Nr sprawy: 098/2024/TR

Wyjaśnienie do SWZ nr 3

dot. postępowania o udzielenie zamówienia publicznego p.n.: **Budowa budynku żłobka miejskiego i przedszkola wraz z zagospodarowaniem terenu obejmującym infrastrukturę techniczną, towarzyszącą oraz budowa drogi tymczasowej w Gliwicach przy ul. Zbożowej (działki nr 613, 612/1, 1064/2 obręb Kłodnica).**

ELEWACJA POŁUDNIOWA

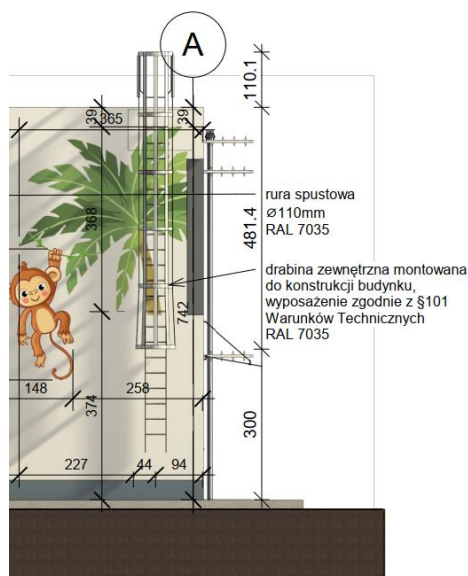
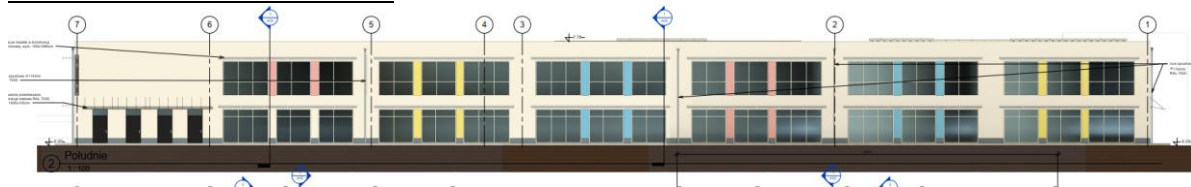
Występuje różnica co do ilości rzędów łamaczy światła na rysunku elewacji południowej (A06 – ELEWACJE). Na widoku elewacji południowej na pierwszym piętrze wrysowane są światła łamacze w jednym rzędzie. Na elewacji zachodniej, gdzie widać elementy przymocowane do elewacji południowej światła łamacze elewacji południowej na pierwszym piętrze pokazane są w dwóch rzędach.

Prosimy o informacje ile rzędów światła łamaczy ma zostać przyjęte do oferty na pierwszym piętrze obiektu na elewacji południowej.

Należy przyjąć łamacze światła w jednym rzędzie, zgodnie z widokiem elewacji południowej

ŁAZIENKA 0.67 B

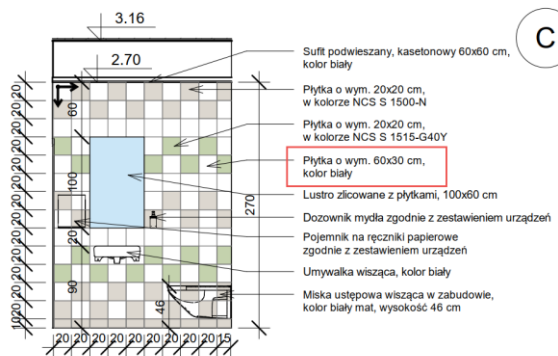
Pomieszczenie 0.67 Prosimy o wyjaśnienie rozbieżności między częścią graficzną a opisową kładu ściany nr 3 rysunku W27. Wg części graficznej płytka o wymiarach 20x20cm , wg części opisowej płytka 60x30cm.

Płytkę o jakich wymiarach należy przyjąć do oferty?

Należy przyjąć, zgodnie z częścią graficzną, kładu ściany nr 3 płytkę o wym. 20x20 cm.

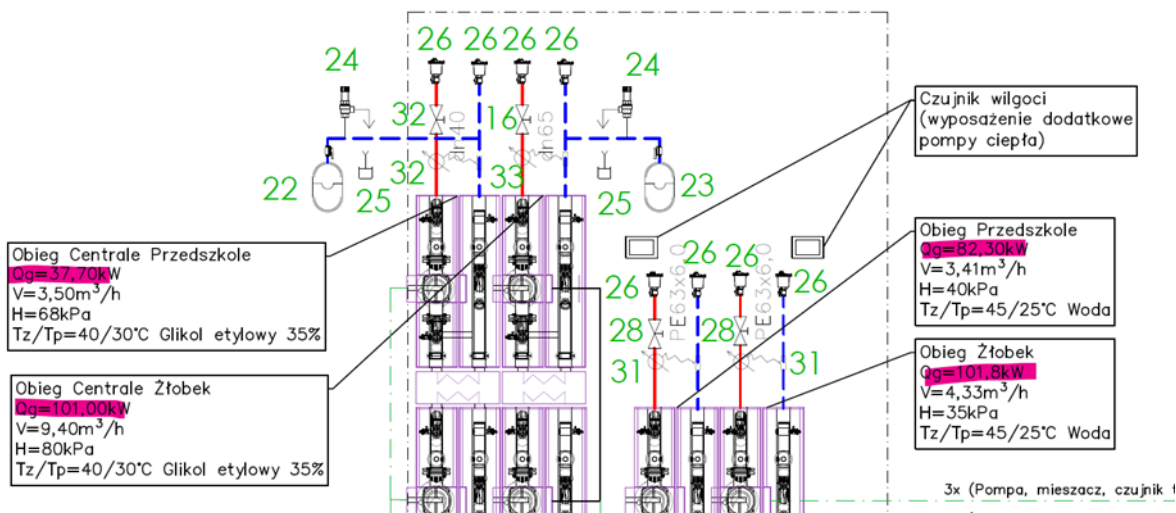
- na schemacie widoczne jest chłodzenie pasywne ale nie znalazłem żadnych informacji na jego temat – które obiegi mają służyć do chłodzenia, a które wyłącznie do grzania?

- w części opisowej podane jest zapotrzebowanie na ciepło w wysokości 254 kW, ze schematu wynika jednak, że zapotrzebowanie wynosi 322,8 kW – na którą wartość mam zaproponować pompy ciepła?

Chłodzenie pasywne odbywać się będzie poprzez instalacje ogrzewania podłogowego sterowane sterownikiem z pomp ciepła.

Zapotrzebowanie ciepła wynosi: 254 kW.
